REFERENCIA:
1FJ REF A CONTRATO SG MINISTRO Nº 228/2020 - REMITE INFORME TECNICO CM Nº 6 DEL CONTRATO DE OBRA TECNOEDIL S. A.

Ref.: Licitación N° 370315. Fiscalización del Mejoramiento de la Intersección de las Avenidas Américo Picco, Acceso Sur y Avelino Martínez (3 Bocas) y el Mejoramiento de las Calles Alternativas. Contrato S.G Ministro N° 228/2020.
Asunto: Informe Técnico - CM N° 6 del Contrato de Obra – Tecnoedil S.A.

Nos dirigimos a usted con referencia a su Nota M.O.P.C N° 560/2021 de fecha 29 de marzo de 2021, registrada en nuestra Mesa de Entrada como Expediente SG/DSME/3850/2021 en fecha 5 de abril del mismo año, por medio de la cual solicita el análisis y revisión de la propuesta del contratista, en el marco del "Proyecto para el mejoramiento de la intersección de las Avenidas Américo Picco, Acceso Sur y Avelino Martínez (3 Bocas) y el mejoramiento de calles alternativas."

ALTERNATIVA PRESENTADA

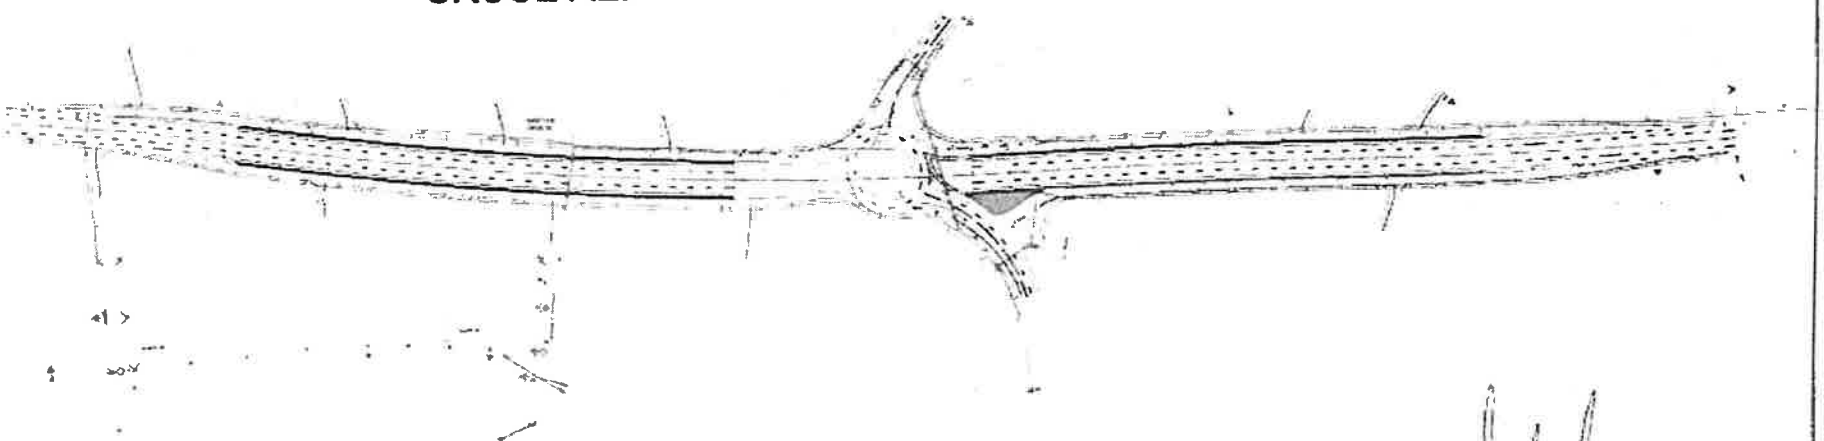
- **La alternativa 1.1 (Cruce aéreo en MT)**: La propuesta presentada es impracticable debido a que se trata de una intersección con una línea de Alta Tensión que no será modificada.

- **La alternativa 1.2 (Cruce aéreo MT provisorio con cables protegidos de 185mm^2)**: La propuesta no es viable, debido a que se trata de un cruce aéreo con una distancia superior a los 85 metros, siendo 35 a 40 metros, la distancia establecida para la colocación de postes en un tendido de conductor de ese tipo y sección en Media Tensión, según la Instrucción de Procedimiento ANDE N° 01.03.13, para Elaboración de Proyectos de Líneas de Media y Baja Tensión.

Finalmente, le informamos que las obras eléctricas requeridas, deberán ser ejecutadas de conformidad al Plano N° 42.527 (Lámina 01/14 a 14/14), que fuera remitido anteriormente a través de la Nota P ANDE N° 353/2021 de fecha 1 de febrero de 2021, cuya copia se adjunta.
